(仮称) 東部復興道路(主要地方道塩釜亙理線外 1 線) 整備事業
環境影響評価方法書に対する指摘事項への対応について

平成 24 年 12 月 25 日現在

仙 台 市

沿道の居住状況と移転先地位置図

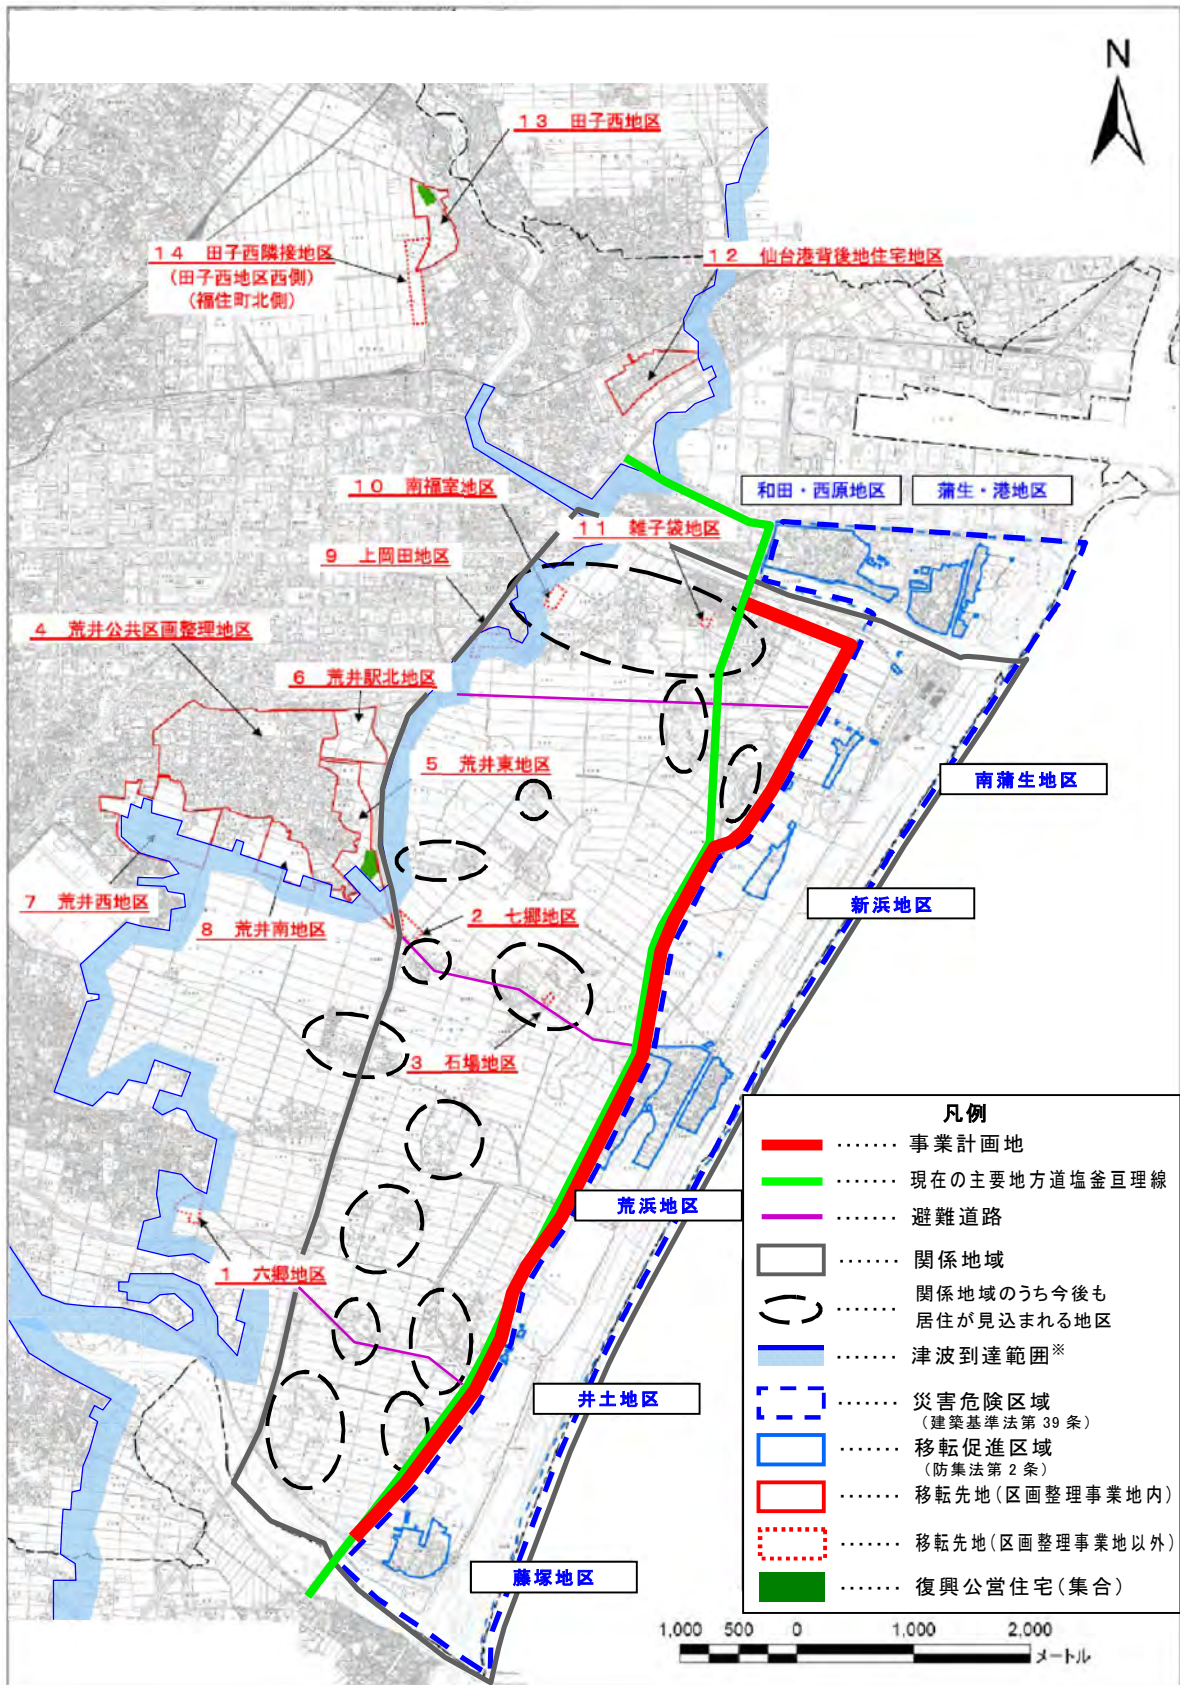
3	なぜ、既存の県道の横に新たに道路を造るのか。また、岡田から蒲生までの間は、なぜ県道沿いではなく東側に新設するのか。	既存の県道については、地域住民の生活道路として活用できるようにするとともに、工事中においても現在の交通を妨げることなく工事用道路等としても活用するため、現在の塩釜亘理線の横に整備することとなりました。また、建築を制限することになる災害危険区域について縮小する方向で検討を行った結果、岡田から蒲生の間は東側に道路を新設することとしました。	資料3-1 別紙1 参照
4	七北田川の堤防の川側には、重機は一切入らないのか。	本事業では堤防の南側に道路を整備するため、川側には本事業関係の重機は入りません。	
5	本道路の周辺に現在住んでいる人はいるのか。また、今後どのように人が住むことになるのか。大気質や騒音・振動等の影響を予測する上での前提条件となる。	<ul style="list-style-type: none"> ○ 本道路の東側は災害危険区域に指定されているため、住居の用に供する建築物は建てられず、新規に居住することはないと考えております。 ○ 本道路の西側は現在も既存集落に多くの方が居住しております。また、この他に防災集団移転先の予定地が数カ所ありますが、これらは主に既存集落付近に設定されているため、既存集落への影響を予測評価することで対応が可能と考えています。 	資料3-1 別紙1 参照
6	盛土材は、どこから調達するのか。また盛土材に震災がれきは使用するのか。	盛土材は、約100万m ³ 以上の土砂が必要になると試算しており、震災がれきや津波による堆積土砂についても使用する予定です。現在、使用できる震災がれきや堆積土砂は約70万m ³ ありますが、本事業と海岸公園再整備事業で使用する予定であり、本事業で使用する量は決まっていません。また不足分については現在近隣市町村も含め、今後調整を行ってまいります。	資料3-2 8ページ 参照
7	不足する盛土材について、新たに山等を削って土砂を採取する場合、その場所の環境影響評価を行う必要はないのか。	不足する土砂の調達先については、一定規模以上の「土石の採取」が行われる場合は、別途環境影響評価が実施されることとなります。

■ 津波浸水シミュレーション

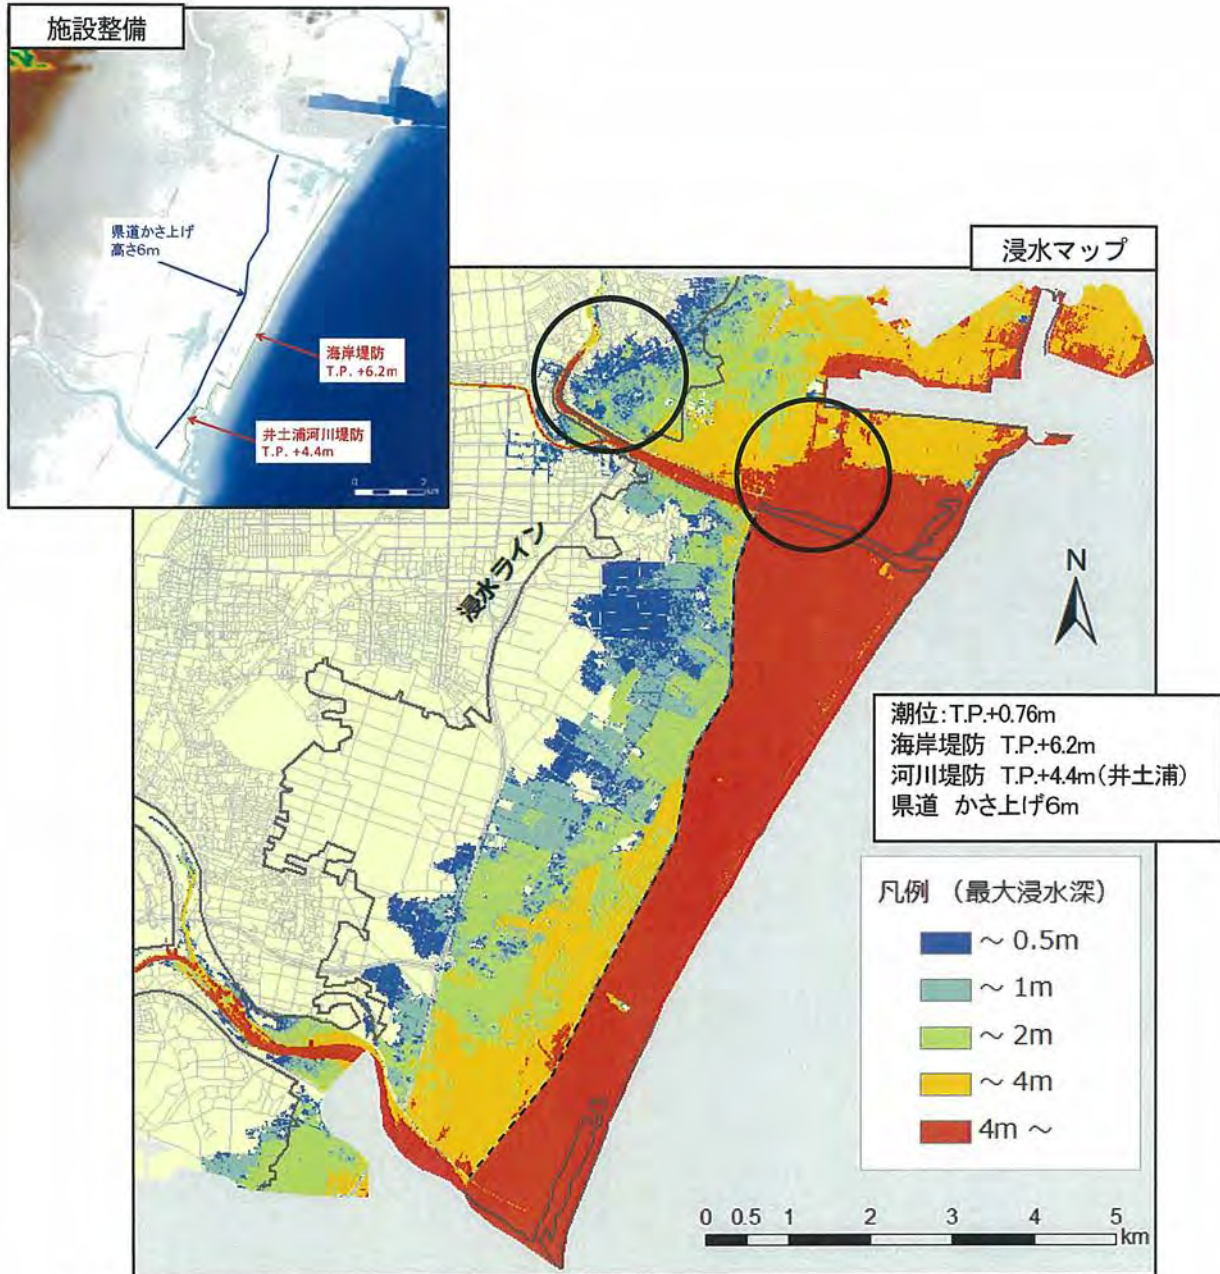
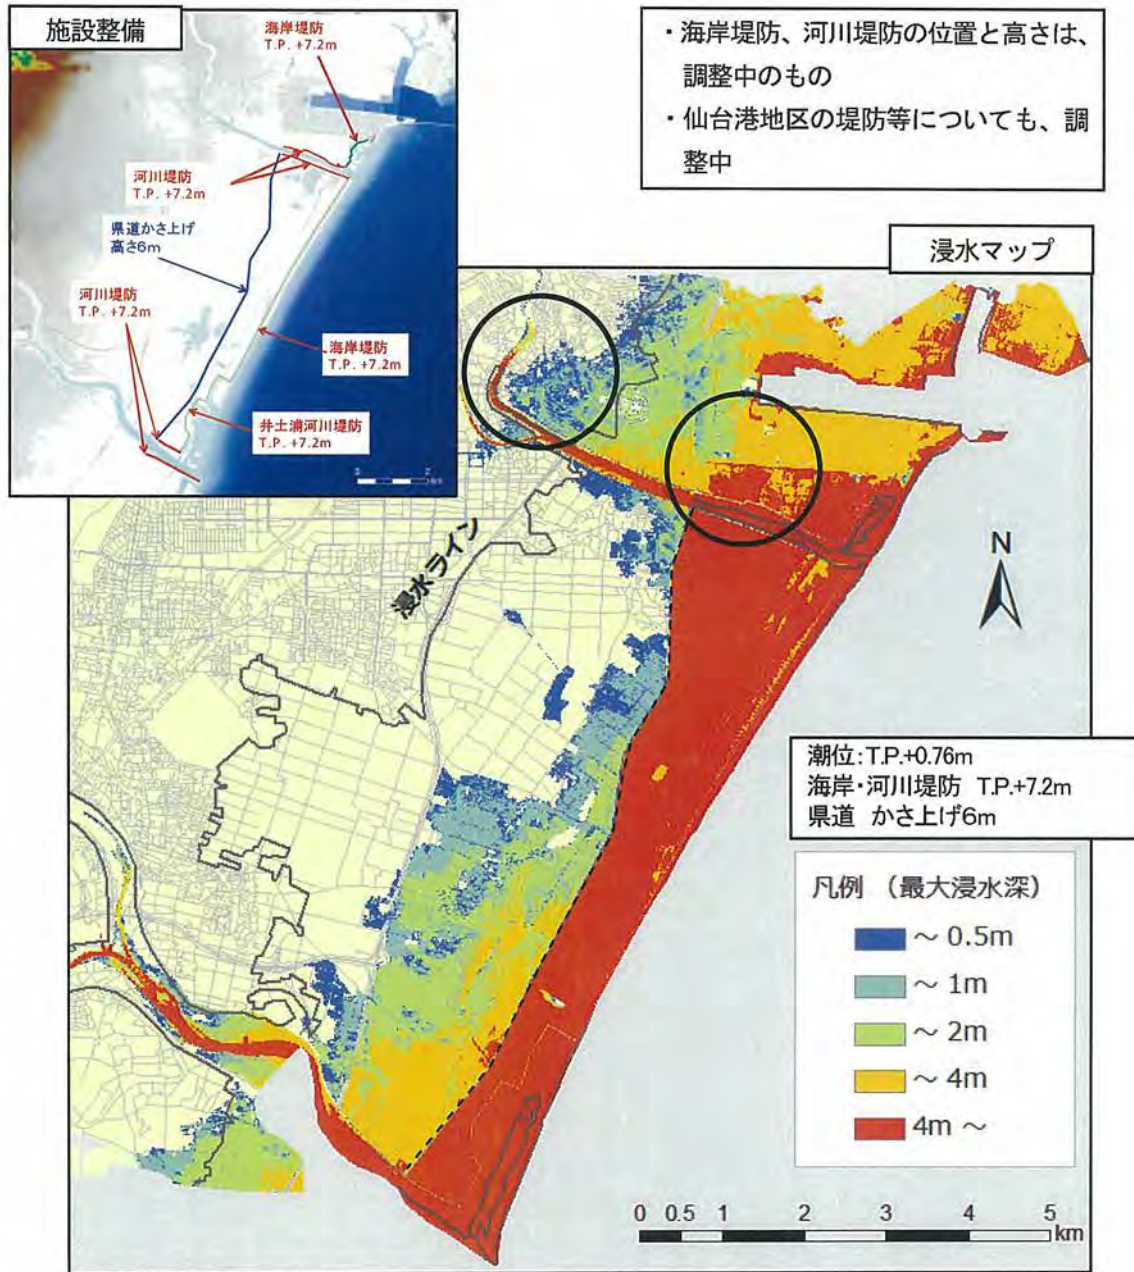
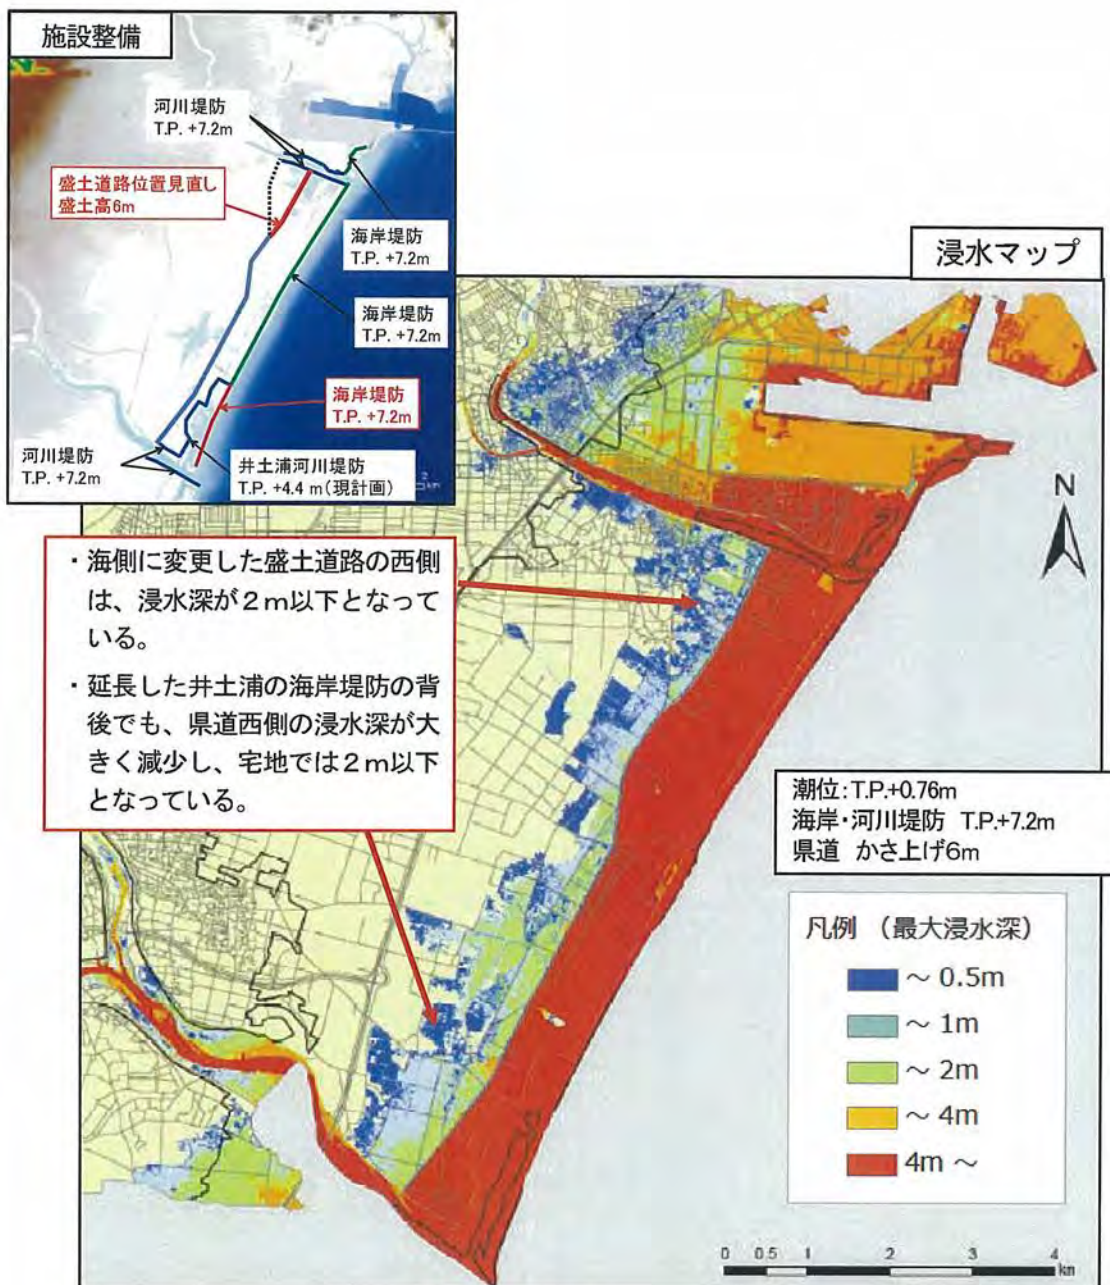
8	堤防機能としての道路整備は仙台市だけでやるのではなく、名取市との連携も必要ではないのか。	名取市では、本市同様に、堤防機能としての道路整備を計画しております。なお、仙台市震災復興計画を策定する段階で、名取市など隣接市町村に対して本市の津波防御対策の考え方の説明を行っております。	資料3-2 8ページ 参照
9	本事業だけでなく海岸堤防等複数の震災関連事業が計画されており、生態系等への影響も大きいと思われるため、周辺事業による影響を含めた予測評価を実施されたい。	本事業の影響が及ぶ範囲の中で、周辺事業による影響も含めた複合影響について予測評価を行います。	
10	本事業のかさ上げが6mであることの根拠を示されたい。	津波シミュレーションに基づき、かさ上げ道路の西側の浸水深が2m以下となるように高さを設定しています。	資料3-1 別紙2 参照
